**RELATÓRIO DE FISCALIZAÇÃO TÉCNICA DOS SISTEMAS DE ÁGUA E
ESGOTO DO MUNICÍPIO DE
RAFARD**

**PRESTADOR: DAE – DIVISÃO DE ÁGUA E ESGOTO DA PREFEITURA MUNICIPAL DE
RAFARD**

Relatório R4 – Não Conformidades

Item 2.3:

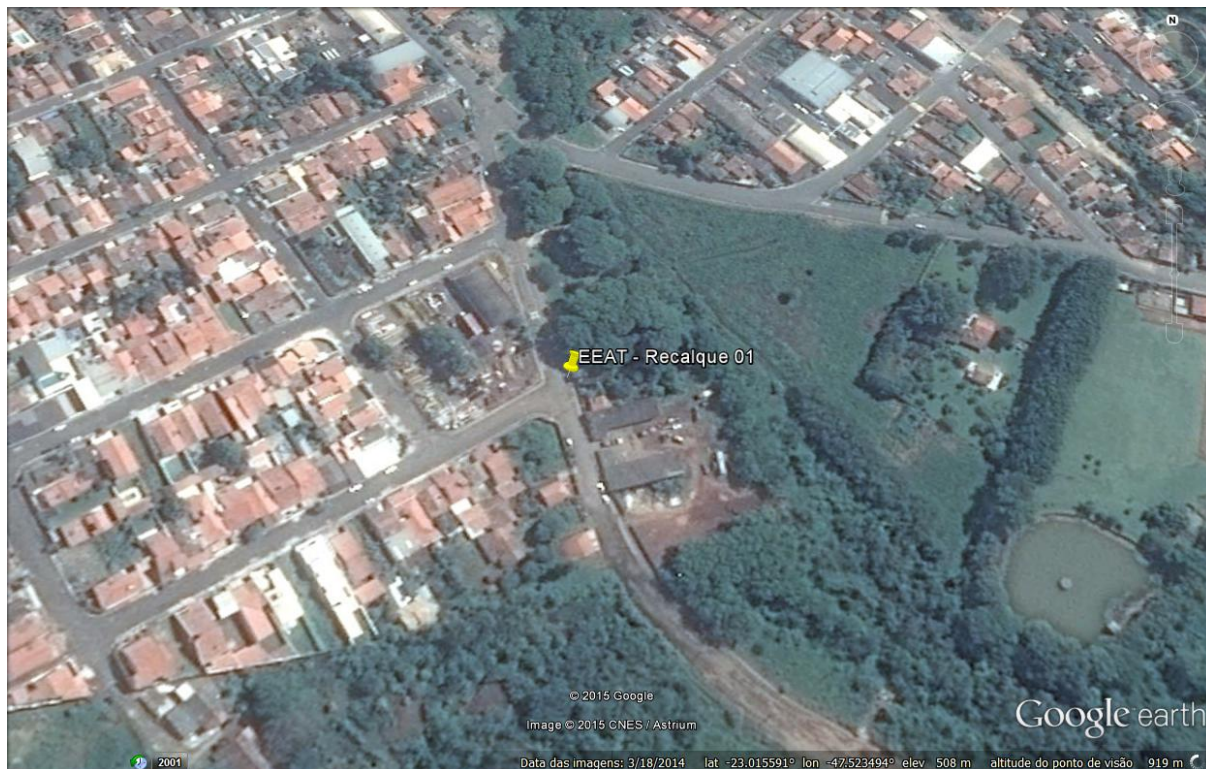
- ✓ Ausência de extintor de incêndio (Art. 10.9 da NR 10 e Art. 23.1 da NR 23). Prazo: Imediato

Informações complementares: O painel elétrico de comando da bomba fica dentro do almoxarifado onde não possui extintor de incêndio.

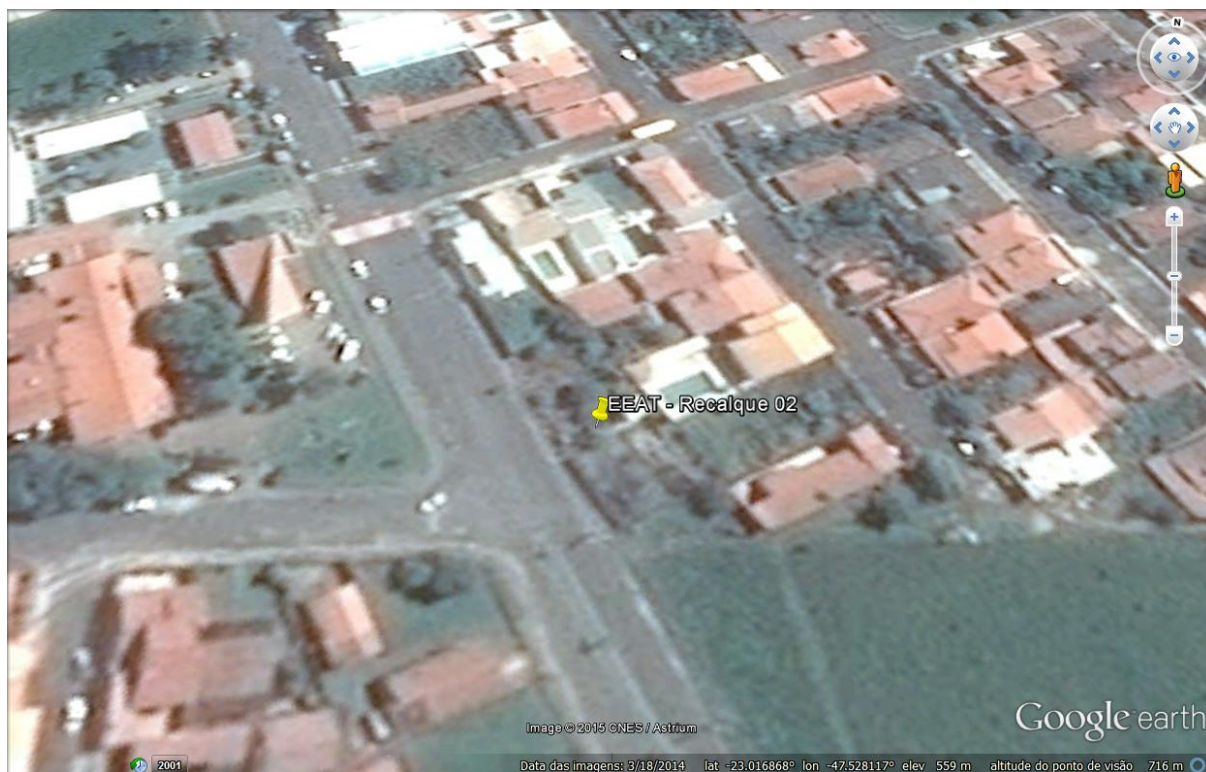
- ✓ Existência de vazamentos aparentes (Art. 2º da Lei Federal 11.445/2007). Prazo: Imediato

- ✓ Extintor de incêndio com validade expirada (Art. 10.9 da NR 10 e Art. 23.1 da NR 23). Prazo: Imediato

Informações complementares: O vazamento detectado na bomba já havia sido solicitado o seu reparo pelo operador da EEAT - Recalque 01.

Implantar um sistema para facilitar o acesso e a retirada dos conjuntos moto-bombas e a realização da manutenção.

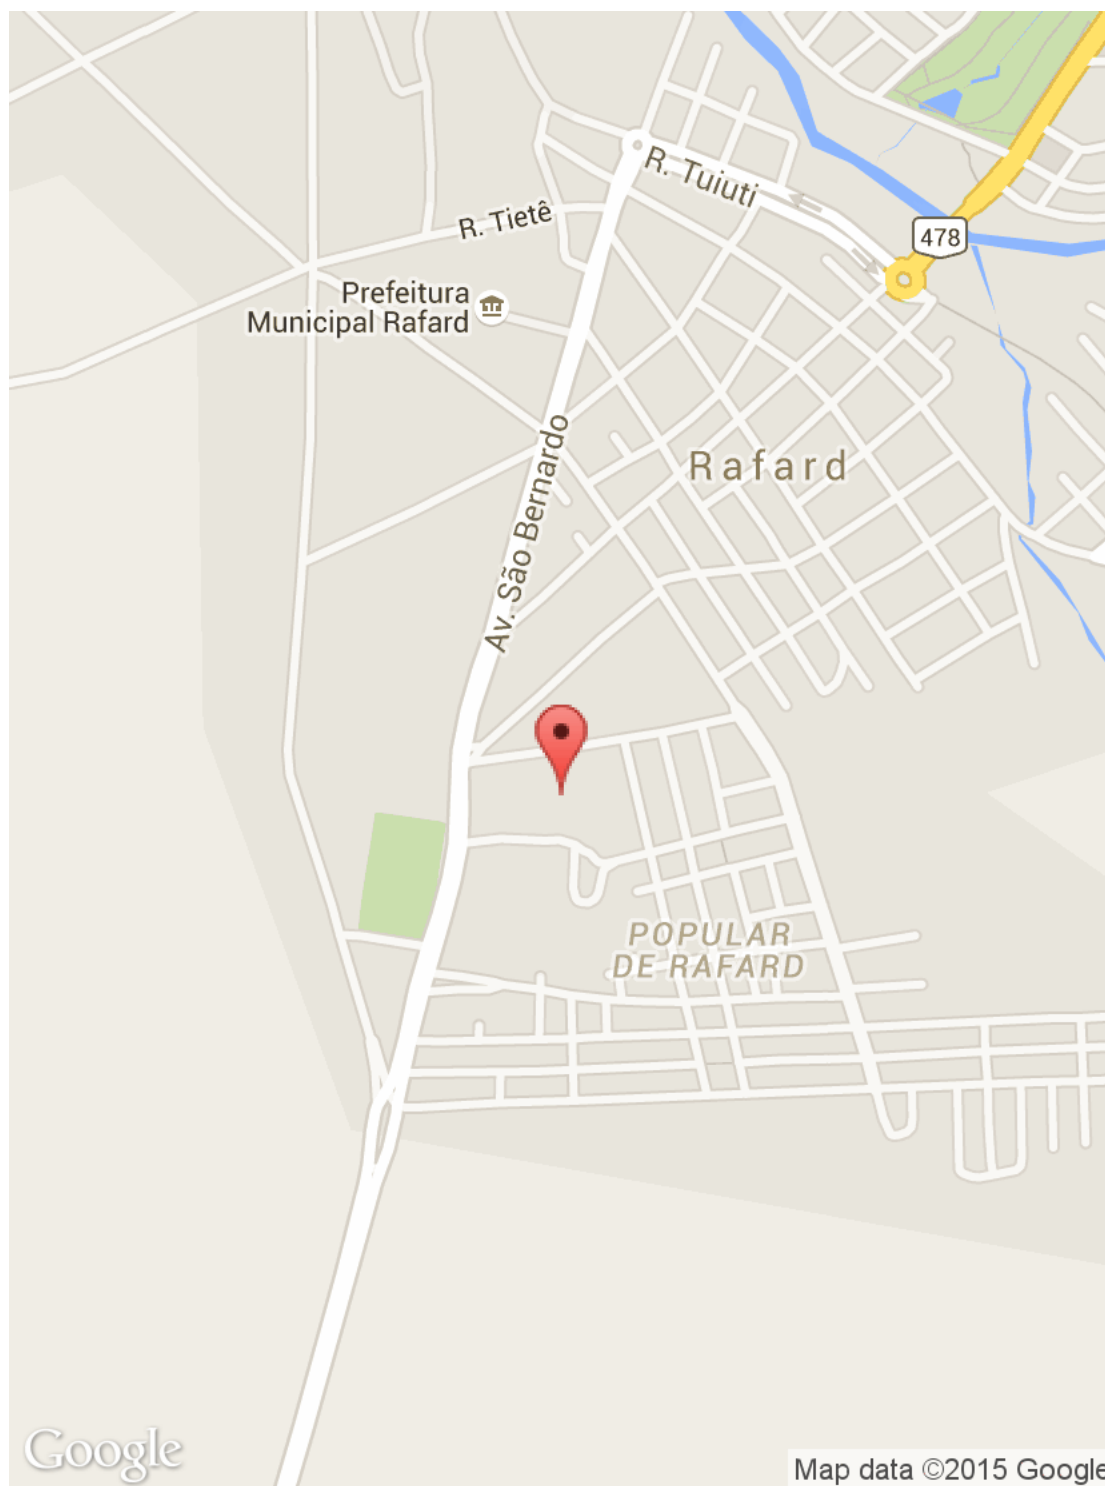
- ✓ Ausência de extintor de incêndio (Art. 10.9 da NR 10 e Art. 23.1 da NR 23). Prazo: Imediato

Implantar um sistema para facilitar o acesso e a retirada dos conjuntos moto-bombas e a realização da manutenção.

Figura 8 – Imagem do Reservatório Apoiado Metálico - EEAT – Recalque 03.

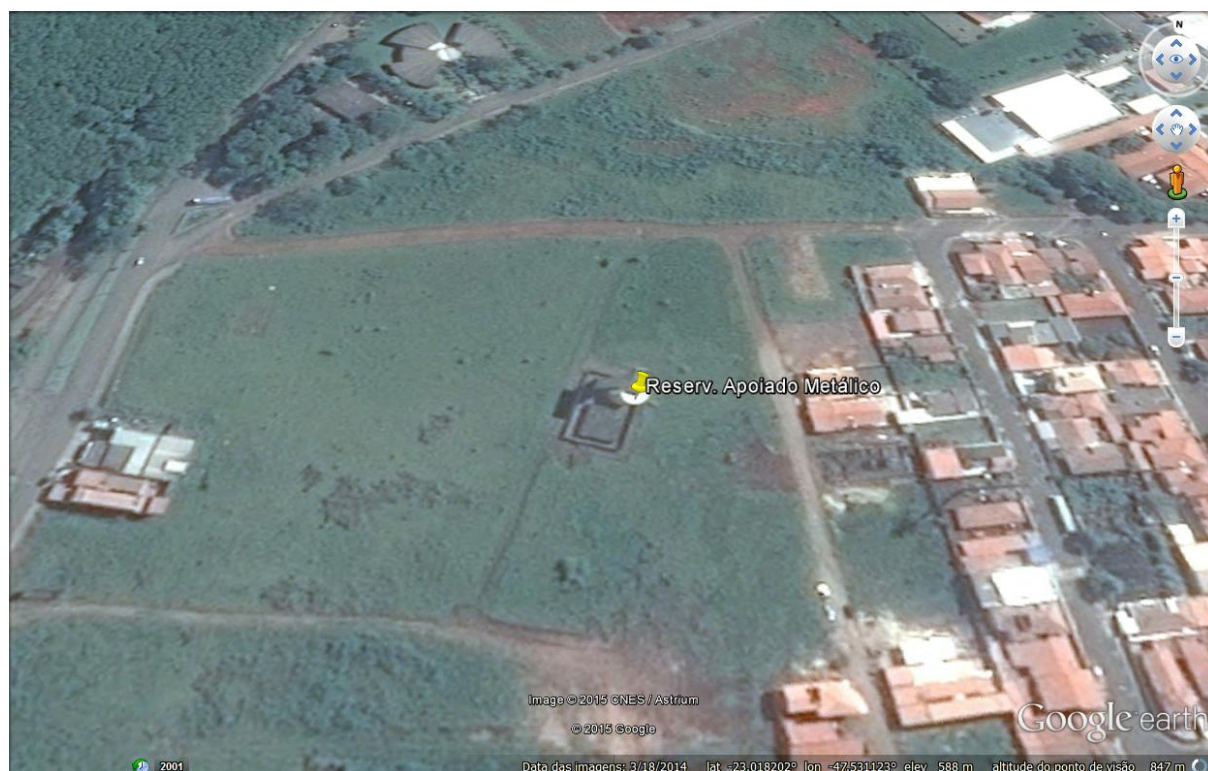
- ✓ Inexistência de plano de limpeza e a desinfecção periódicas e sua realização (Art. 5.1 da NBR 15527/2007). Prazo: Em até 180 dias

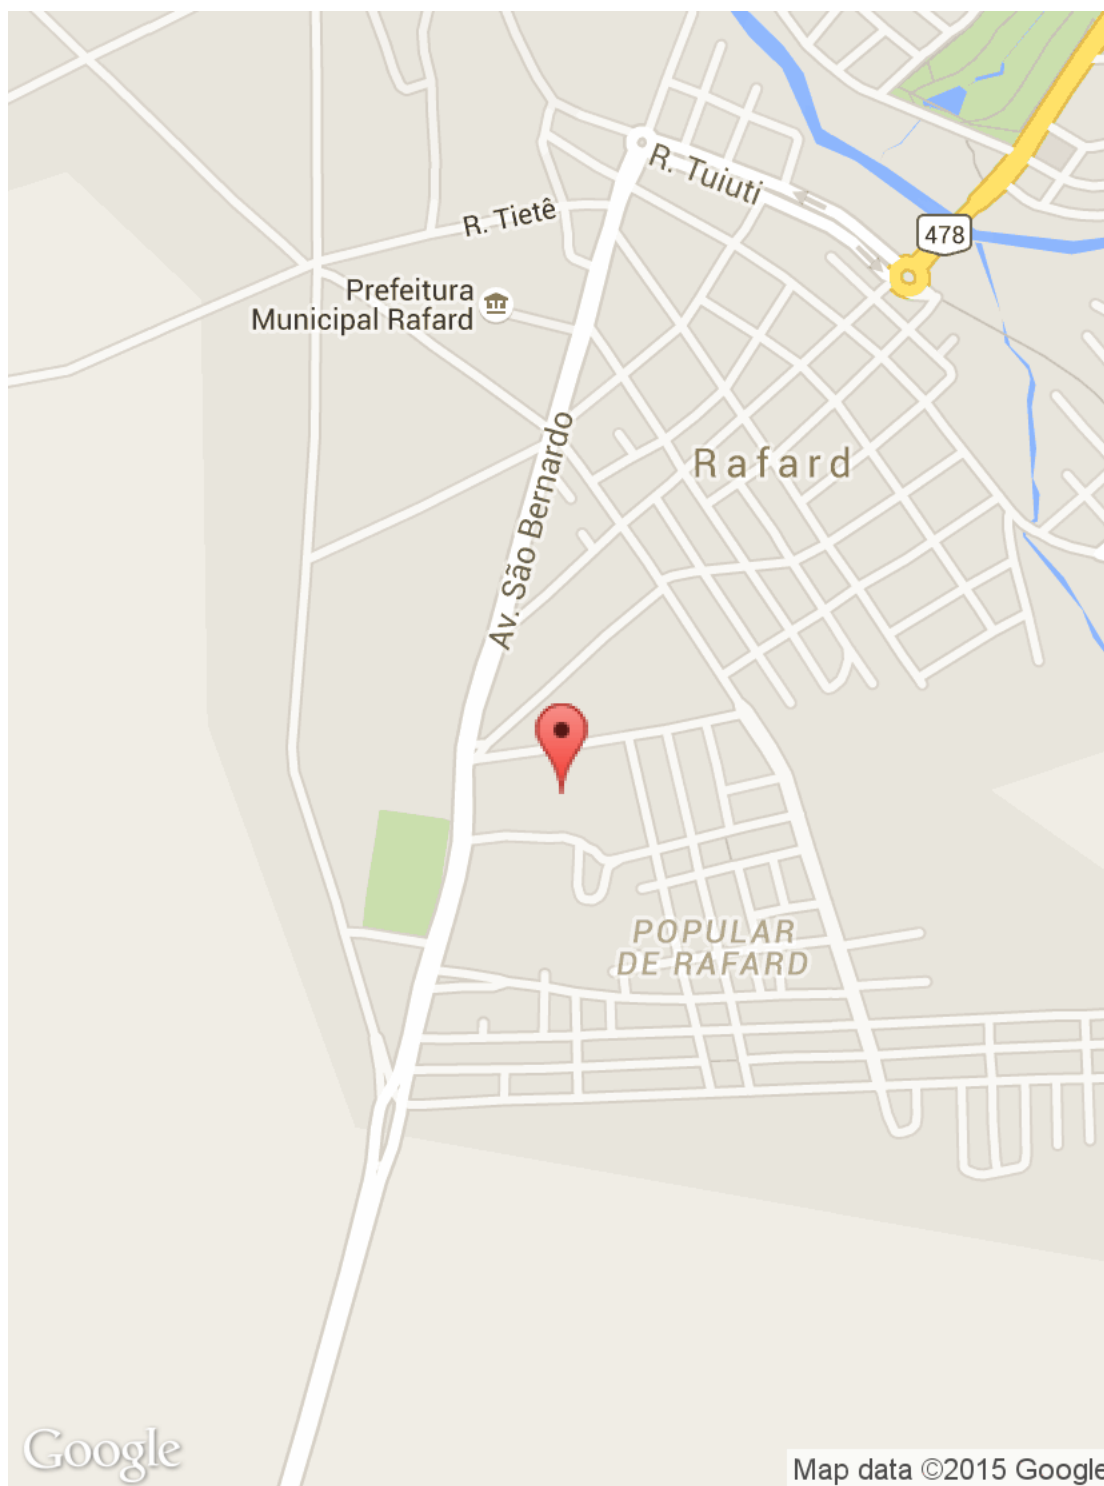
- ✓ Ausência de identificação da área (Art. 2º da Lei Federal 11.445/2007). Prazo: Em até 180 dias

- ✓ Inexistência de guarda-corpo de proteção na escada externa dos reservatórios elevados (Art. 5.16.6 da NBR 12217/1994). Prazo: Em até 180 dias

- ✓ Inexistência de plano de limpeza e a desinfecção periódicas e sua realização (Art. 5.1 da NBR 15527/2007). Prazo: Em até 180 dias

- ✓ Reservatório sem medidor de nível (Art. 5.15 da NBR 12217/1994). Prazo: Em até 180 dias
